Additif 5 – Règlement n° 6

Révision 6 - Amendement 2

Complément 27 à la série 01 d'amendements au Règlement – Date d'entrée en vigueur: 10 octobre 2017

Prescriptions uniformes relatives à l'homologation des feux indicateurs de direction pour véhicules à moteur et leurs remorques

Annexe 1, lire :

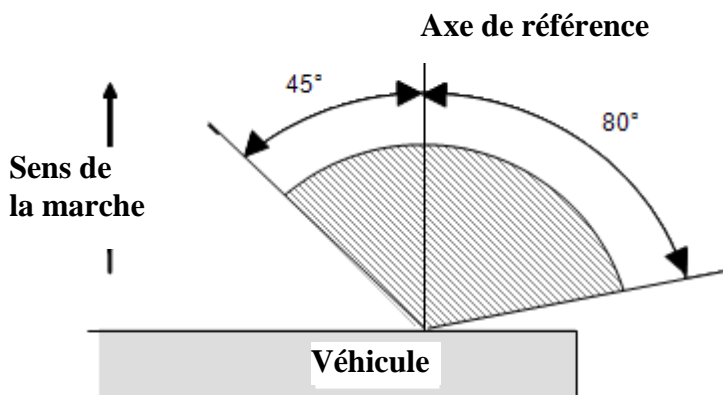
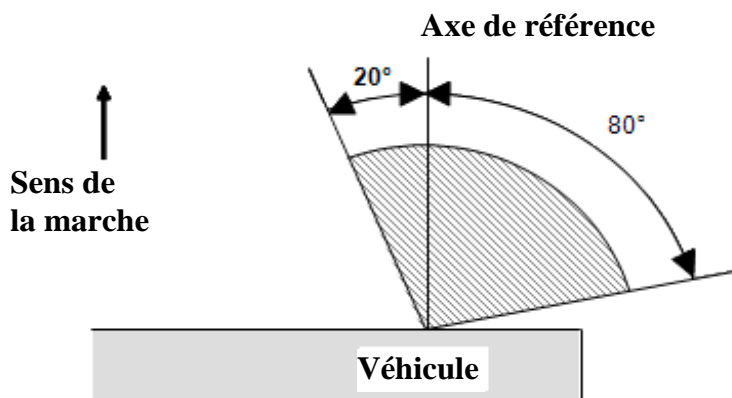
Catégorie 1b : Pour utilisation à moins de ou à 20 mm des feux de croisement et/ou des feux de brouillard avant.

Au-dessous du plan H pour les feux destinés à être montés de manière que leur plan H se trouve à moins de 750 mm au-dessus du sol

Plan H : « plan horizontal passant par le centre de référence du feu »

Catégories 2a et 2b : Indicateurs de direction destinés à l'arrière du véhicule...
